Elbląg, dnia 30.10.2018r.

Znak sprawy: 40/2018

dotyczy: postępowania o zamówienie publiczne w trybie przetargu nieograniczonego poniżej 5 548 000 euro zamieszczonego w BZP w dniu 09.10.2018r pod numerem 632856-N-2018 na wykonanie robót budowlanych w ramach Projektu pn.: Modernizacja Traktu Porodowego i Oddziału Ginekologiczno - Położniczego Wojewódzkiego Szpitala Zespólnego w Elblągu wraz z doposażeniem”.

Wojewódzki Szpital Zespólny w Elblągu, ul. Królewiecka 146 informuje, że ze względu na udzielone odpowiedzi w dniu 30.10.2018r. na pytania Wykonawców, Zamawiający działając zgodnie z art. 38 ust. 4 ustawy Prawo zamówień publicznych z dnia 29 stycznia 2004r. (tekst jednolity Dz.U. z 2017r. poz. 1579 z późn zm.) wprowadza w dniu 30.10.2018r. zmianę treści SIWZ:

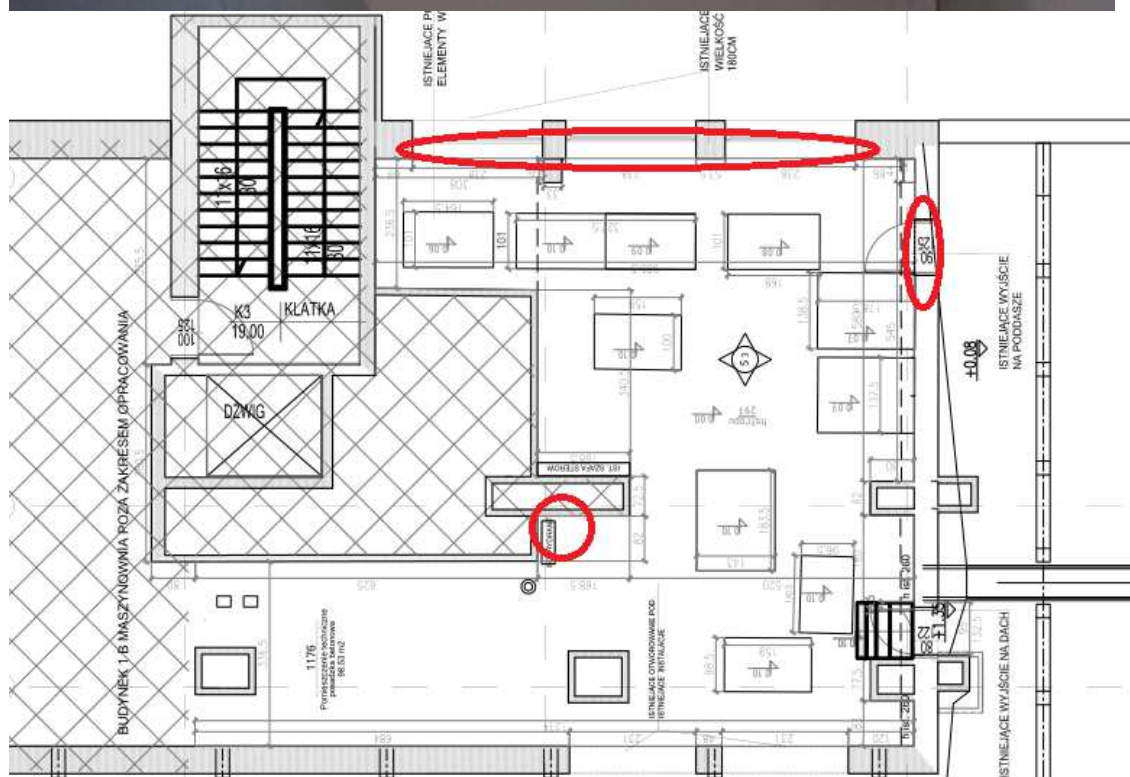
Zamawiający w trakcie wykonywania robót budowlanych przewiduje naprawy konstrukcji, tynków w związku ze stwierdzonymi pęknięciami elementów konstrukcyjnych (m.in. podciągu, ścian, nadproży) w pomieszczeniu m.in. wentylatorki (pom. 1176).

Poniżej zdjęcia obrazujące spękania elementów konstrukcyjnych po wykonaniu odkrywek:

Na czerwono zaznaczono/wskazano najbardziej widoczne miejsca.

Dla poprawnego wykonania naprawy tynków Wykonawca będzie zobowiązany do poszerzenia odcuń na etapie robót budowlanych i skonsultować z Projektantem sposób naprawy.

Do oferty w prowadzonym postępowaniu przetargowym należy przyjąć naprawę popękanych ścian, tj. wypełnienie np. zaprawą klejową a miejsca spękane wyłożyć siatką tynkarską i otynkować.
